**Avis délibéré de la mission régionale d'autorité environnementale
sur la révision du plan local d'urbanisme (PLU) de la commune
de Bourgoin-Jallieu (38)**

Avis n° 2023-ARA-AUPP-1326

Avis délibéré le 7 novembre 2023

Figure 7: Carte des OAP (source : résumé non technique)

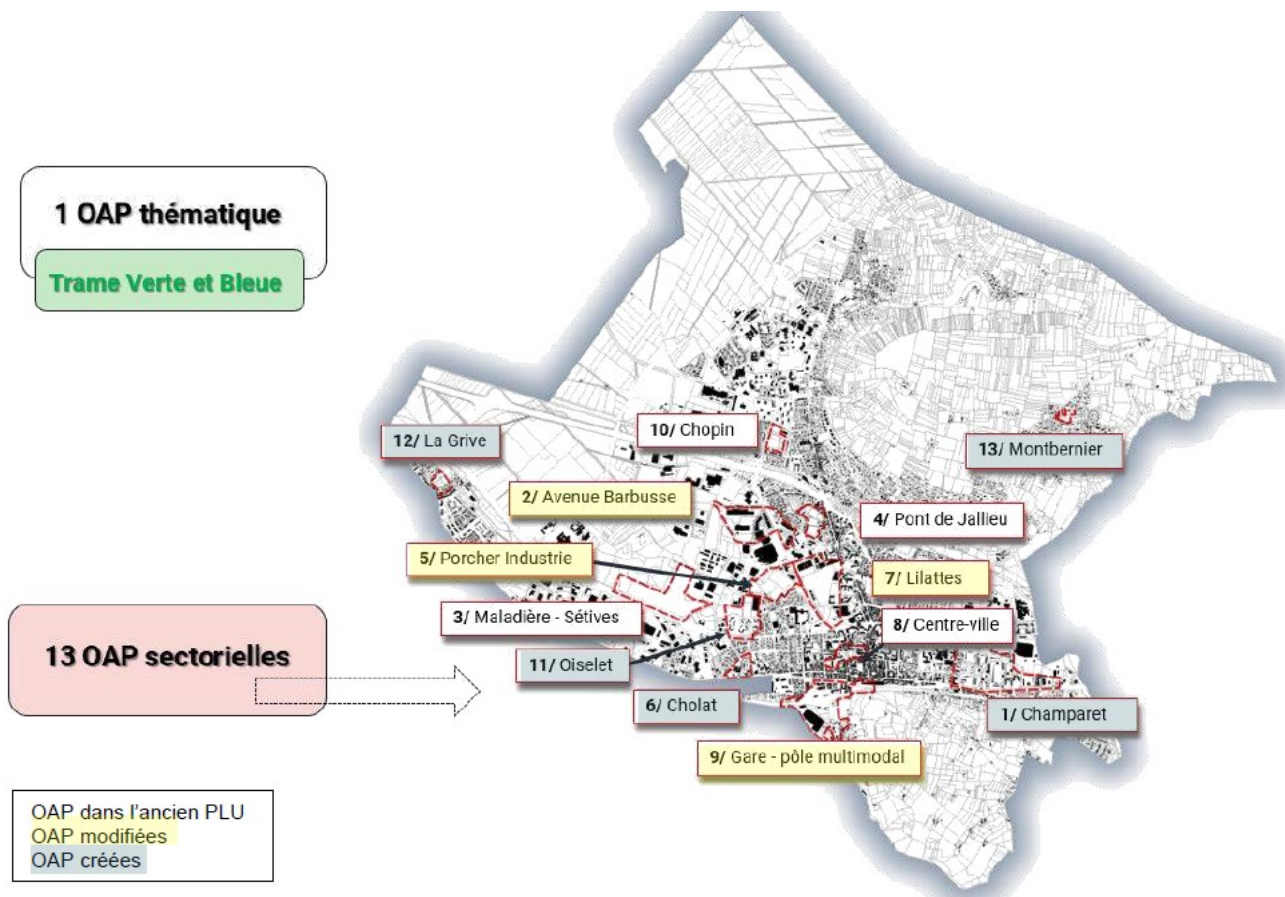
- dans un second temps, l'évaluation environnementale propose un focus sur les zones et thématiques susceptibles d'être affectées par la mise en œuvre du PLU¹¹. S'agissant de l'analyse des OAP, un tableau permet de présenter la contribution des orientations aux enjeux environnementaux identifiés, au moyen de cases blanches, jaunes et bleues. Cette présentation n'est pas légendée et s'avère, de fait, peu claire. Par ailleurs, eu égard à leurs incidences potentielles qui ne peuvent être appréciées de manière concrète en l'absence d'éléments suffisants, les emplacements réservés auraient également dû être intégrés à cette analyse ciblée.

La présentation des mesures de la séquence éviter-réduire-compenser (ERC) est quant à elle assez confuse : elles sont tout d'abord abordées dans l'évaluation du PLU à l'échelle de la commune en deux temps (mesures ERC traduites réglementairement au regard des orientations du PADD, puis mesures ERC complémentaires pour faire face aux incidences résiduelles qui demeurent), puis présentées au stade des focus sur les zones et thématiques susceptibles d'être affectées par la mise en œuvre du PLU. Enfin, une synthèse est proposée en pages 173 et 174 de l'évaluation environnementale, qui reprend pour chaque grande thématique environnementale les mesures ERC en des termes généraux. En l'état, bien qu'un réel travail de définition de mesures ERC semble avoir été entrepris, le dossier ne permet pas d'en apprécier clairement la qualité et la pertinence.

- **d'analyser de manière plus complète les incidences liées aux OAP et aux emplacements réservés définis dans le projet de PLU, et de compléter le cas échéant la séquence ERC ;**
- **de clarifier la présentation des mesures ERC, et d'en préciser les modalités d'application concrète.**

Figure 9: Règlement graphique et zones humides (source : rapport de présentation)

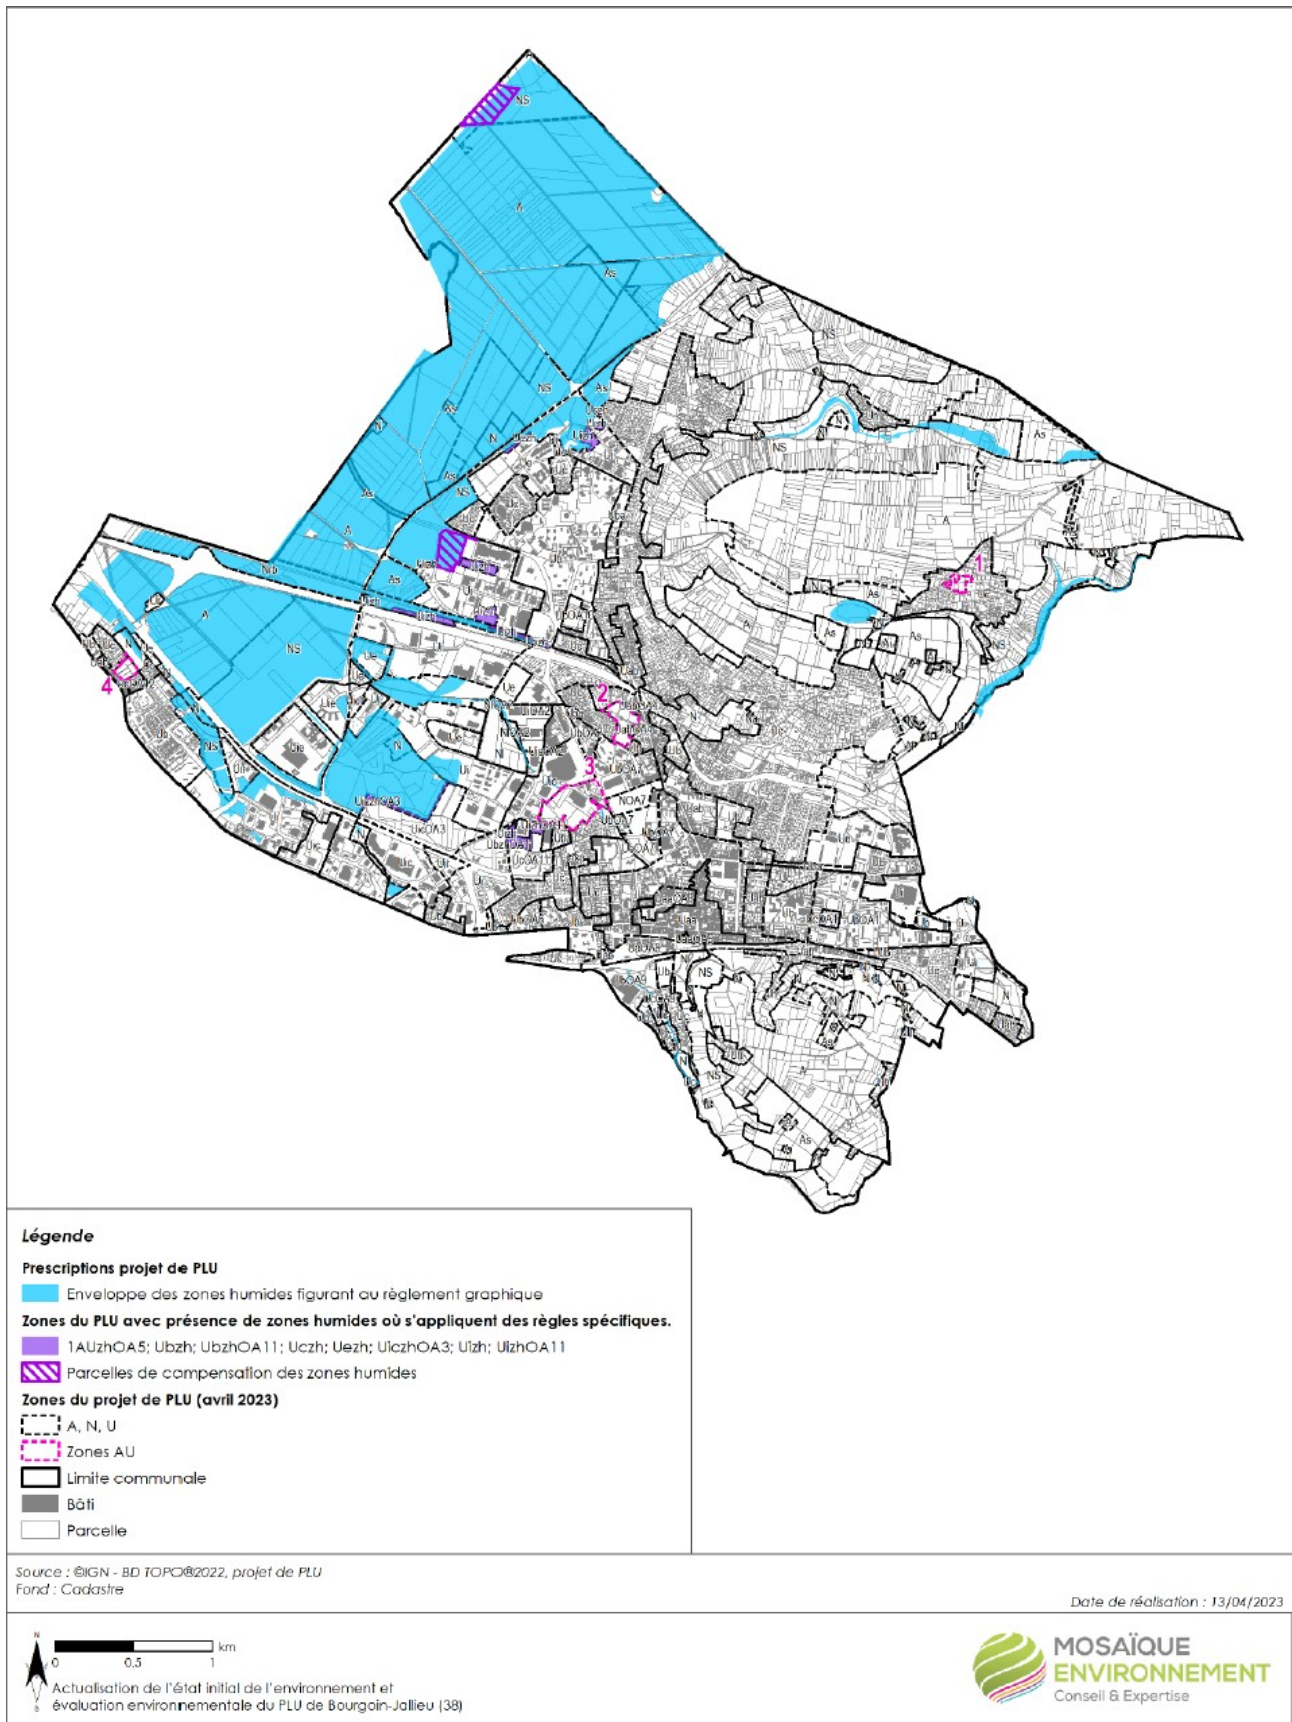
Toutefois, le classement en zone urbaine de ces zones humides, même avec un zonage réglementaire adapté, ne garantit pas leur pérennité eu égard à leur isolement dans des espaces urbains susceptibles de remettre en cause leur espace de bon fonctionnement. Le projet identifie également des secteurs dédiés à la mise en œuvre de mesures de compensation (parcelles BK 110 et D 1382) vis-à-vis des zones humides localisées au sein du tissu urbanisé qui présentent une constructibilité encadrée. Cette mesure ne fait l'objet d'aucun développement, comme indiqué en partie 2.3.2., hormis la localisation de ces secteurs sur le schéma de l'OAP trame verte et bleue. L'état actuel des terrains concernés n'est pas renseigné, de même que les caractéristiques techniques de la compensation envisagée. En l'état, cette mesure de compensation n'apparaît pas opérationnelle.

Le projet de PLU prévoit un emplacement réservé de 5 565 m² dédié à la restauration d'une zone humide (n°6 – Pré-Tillon). Aucun détail n'est communiqué sur cette opération, dont la pertinence ne peut donc être appréciée.

L'Autorité environnementale recommande de compléter le rapport de présentation et d'intégrer dans le dispositif réglementaire du PLU tout élément susceptible de garantir l'effectivité de la protection des zones humides, en particulier en développant les mesures de compensation esquissées par le dossier sur les parcelles BK 110 et D1382 et en précisant les caractéristiques de la restauration de zone humide prévue sur le secteur de Pré Tillon.
